RESTAURATION DE LA LAGUNE RÉTRO-LITTORALE ET DE LA ZONE HUMIDE DU CORNEC

Commune de Ploubazlanec (22)

Réponse aux remarques de la DREAL

1. REPONSE AUX REMARQUES DE LA DREAL DU 01/04/2026

Zoom sur la partie du projet actualisé

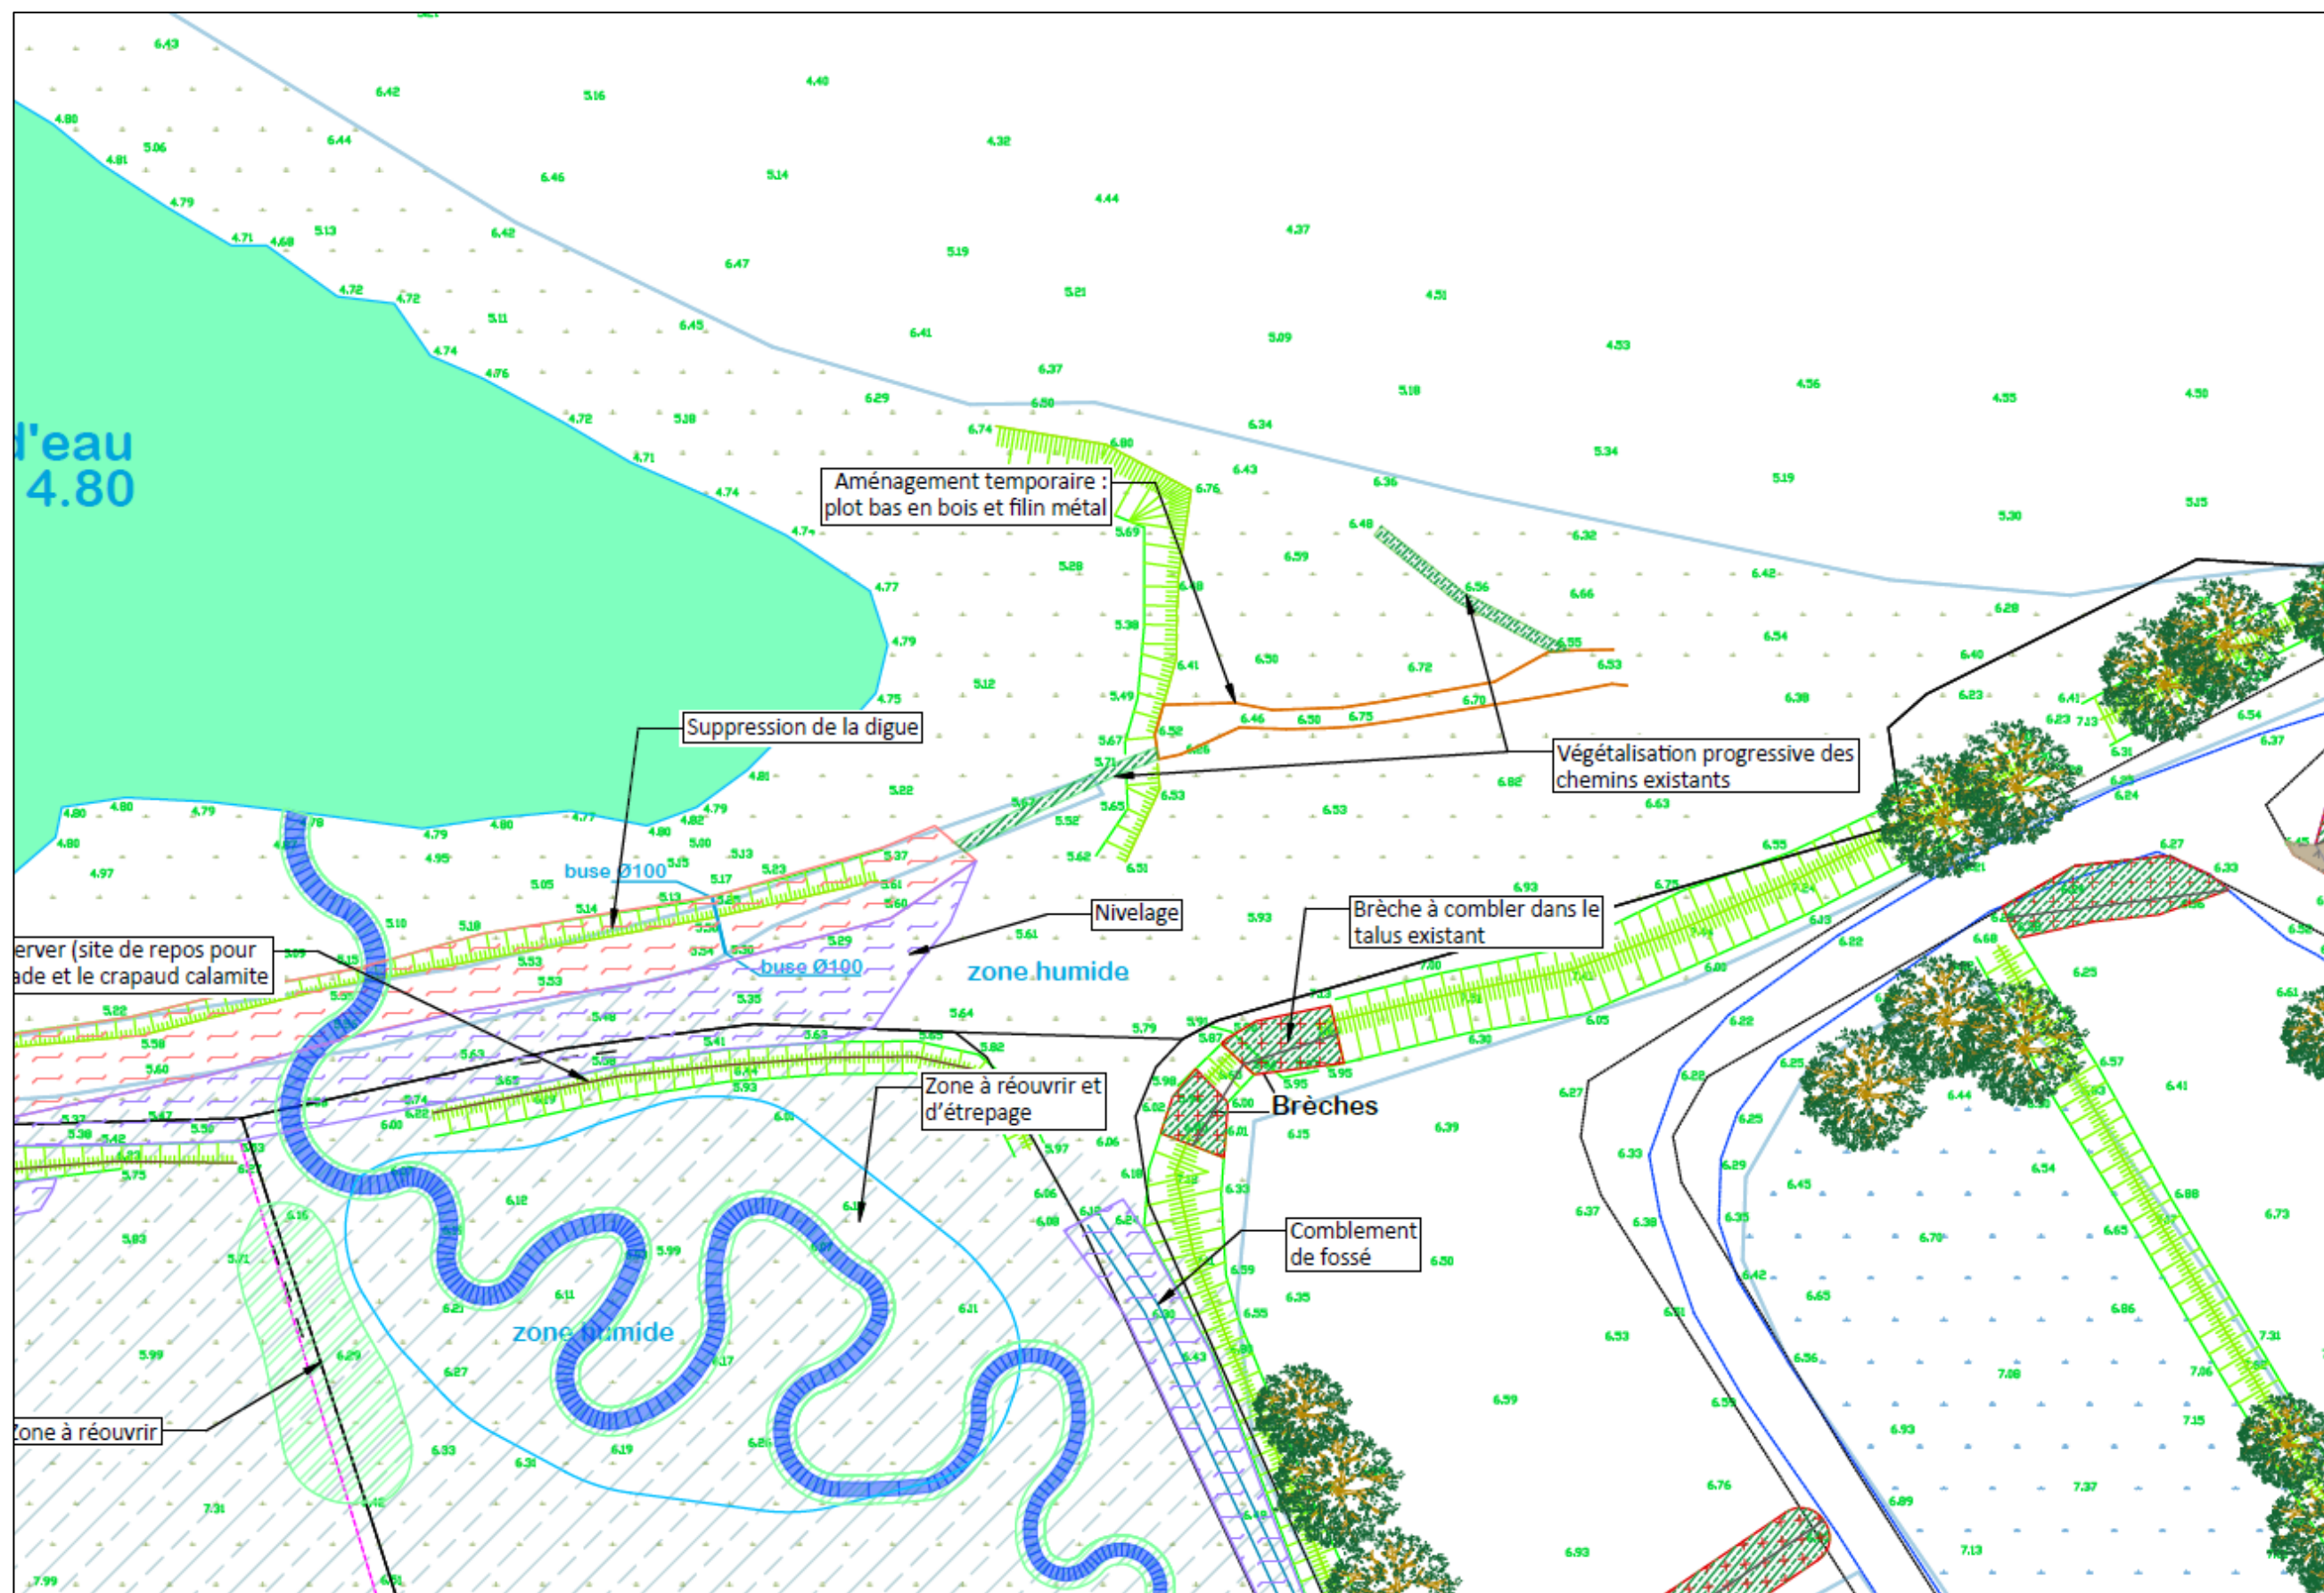
- de l'aménagement d'un banc et d'un panneau explicatif au bord de la lagune (côté Est) qui incitera les usagers à venir près de la lagune, alors que cet espace serait à terme davantage propice aux oiseaux, notamment les hivernants ; le recul (au niveau du parking éventuellement, ou sa suppression si vous le décidez) de cet aménagement pour bloquer l'accès au cordon de galets serait plus cohérent avec les enjeux écologiques du site.

En réponse aux remarques formulées lors d'un échange entre les services de la DREAL et le maître d'ouvrage, Ouest Am' a apporté deux modifications au plan d'avant-projet présenté initialement :

- Suppression de la barrière avec panneau pédagogique intégré, à l'est de la lagune ;
- Suppression du banc au même endroit.

Ces modifications sont disponibles dans le plan mis à jour à la page suivante.
